ALCALDÍA DE SANTIAGO DE CALI GESTIÓN JURÍDICO ADMINISTRATIVA GESTIÓN CONTRACTUAL	MODELO INTEGRADO DE PLANEACIÓN Y GESTIÓN (MIPG)	MAJA01.04.03.P002.F003	
	INFORME DE SUPERVISIÓN DE CONTRATO	VERSIÓN	002

1. TIPO DE INFORME	
INFORME DE SEGUIMIENTO ☒	INFORME FINAL ☐
2. ASPECTOS GENERALES DE CONTRATO Y SU EJECUCIÓN	
Contrato u Orden de compra y/o servicio o Aceptación de oferta No. 4132.010.26.1.834-2023	
Nombre del contratista: EMPRESA DE DESAROLLO Y RENOVACION URBANA EICE - ED RU EICE	
Documento de identificación del Contratista: 805024523-4	
Nombre (s) del supervisor (es): Jean Paul Archer Bernal – subdirector de Planificación de Territorio – Departamento Administrativo de Planeación	
Organismo: Departamento Administrativo de Planeación Distrital	No. Teléfono: 312 843 10 07
Objeto del contrato u Orden de compra y/o servicio o Aceptación de oferta No.: 132.010.26.1.834-2023. REALIZAR ESTUDIOS Y DISEÑOS COMPLEMENTARIOS A LOS ELABORADOS EN LA ETAPA DE PREFACTIBILIDAD, Y EL ACOMPAÑAMIENTO EN COMPONENTES TÉCNICOS DEL DESARROLLO DEL PROYECTO GANADOR DEL CONCURSO DENOMINADO “EL PASEO DE JOVITA AL RÍO”, A CONSTRUIRSE EN EL DISTRITO DE SANTIAGO DE CALI

ESTUDIOS Y DISEÑOS COMPLEMENTARIOS Y
AC

Figura 1. Evidencia de los productos entregados por la EDRU.

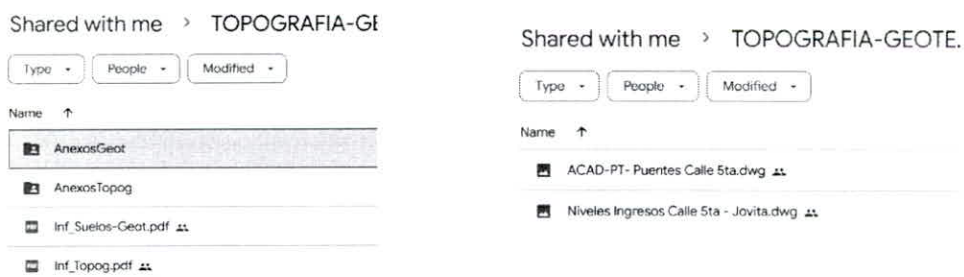
No se evidenció ningún reporte al respecto (ver figura 1); por un lado, no aparece indicio alguno dentro del informe técnico, y, por otro lado, tampoco se hace entrega de archivos RINEX (es el formato de intercambio estandarizado, para los datos que se observan con la tecnología de posicionamiento satelital), ni proyectos de procesamiento de datos GNSS.

Por consiguiente, es imposible saber si los procedimientos de captura de datos y el posterior procesamiento, cumplen con los requisitos mínimos que exige el Instituto Geográfico Agustín Codazzi – IGAC, que son los mismos que promueve la Infraestructura de Datos Espaciales de Santiago de Cali - IDESC.

Solución: El contratista debe suministrar los siguiente:

- Datos RINEX de todos los vértices GNSS posicionados.
- Registro fotográfico del tipo de vértice materializado.
- Ficha descriptiva que contenga información de localización, croquis y coordenadas finales para cada vértice. Un ejemplo de las fichas descriptivas puede ser encontrado en: https://www.cali.gov.co/planeacion/publicaciones/110546/red_control_geo_desico_idesc/

- Reporte del procesamiento GNSS, que incluya la metodología de trabajo empleada, informe de calidad y niveles de precisión alcanzados en el ajuste GNSS.

- Relación del procedimiento realizado, dentro del documento de informe técnico del levantamiento topográfico.
- Listado de coordenadas de cada uno de los vértices posicionados, en época de referencia 1995.4 y asociado al ITRF 2008, conforme a lo establecido en el Decreto 0728 del 2015, por el cual se adoptó MAGNA SIRGAS como marco de referencia oficial para Santiago de Cali.

Figura 2. Discrepancia posicional en el separador del puente de ingreso al túnel mundialista.

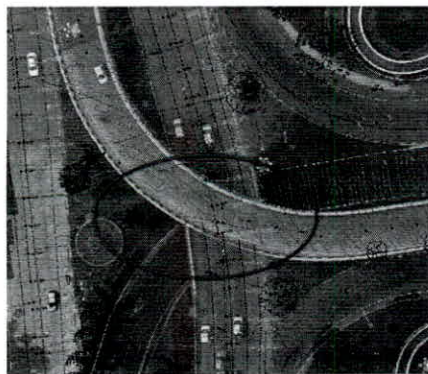
Se observaron algunas discrepancias posicionales de los elementos que delimitan los bordes de las vías, así como también, en algunos separadores viales, tal como se aprecia en las siguientes figuras:

Como se puede apreciar en las figuras anteriores, las discrepancias son evidentes y tienen una magnitud entre 40 y 70 centímetros, presentándose en la zona norte del plano; lo cual puede ser consecuencia de inconsistencias en las coordenadas de los vértices de amarre que se utilizaron para el levantamiento de dicha zona.

Solución: El contratista debe suministrar los siguiente:

- Planos ajustados en las áreas reportadas.
- Productos enunciados en el punto 1, para identificar que no haya inconsistencia en el procedimiento de determinación de las coordenadas de los vértices de amarre.
